Wyjaśnienia i zmiany treści SWZ nr 1 znak: TP- 305/22/ZS

Dostawa:

Dotyczy: Części nr 3. Lampa operacyjna sufitowa, dwuczaszowa

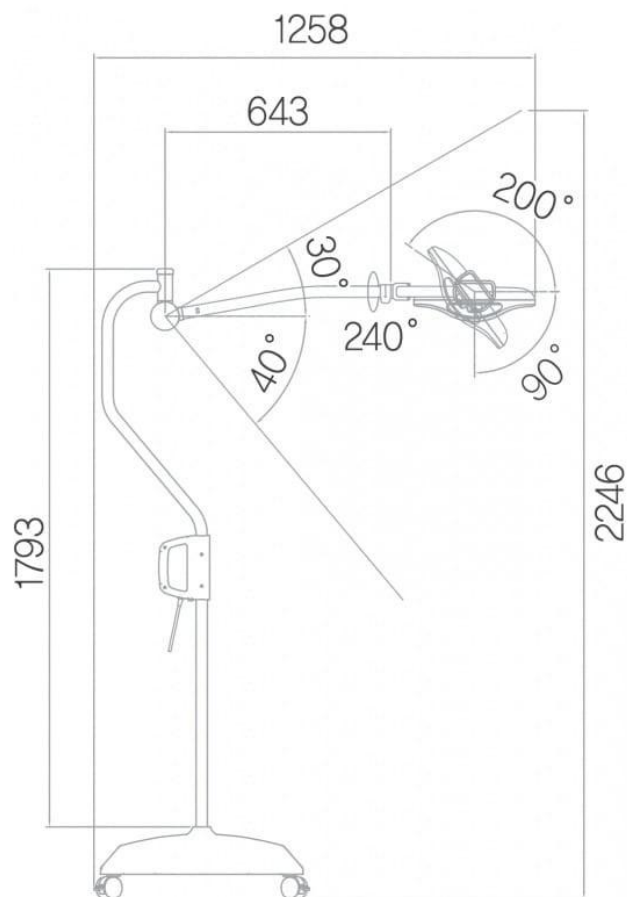
Czy Zamawiający dopuści lampę z natężeniem oświetlenia 100 000 lux z odl. 1 m?
Czy Zamawiający wyrazi zgodę na lampę z ramionami jak na zdj. poniżej?

Czy Zamawiający wyrazi zgodę na lampę z ramionami jak na zdj. poniżej?

Zamawiający podtrzymuje się warunek opisany w pkt. 8 Załącznika nr 2.6 do SWZ.

Na przedstawionym przez Wykonawcę rysunku nr 1 i 2 nie podano wszystkich wartości parametrów określonych w Załączniku nr 2.6 do SWZ. Zamawiający nie wyraża zgody na zmianę wymagań określonych w Załączniku nr 2.6. do SWZ
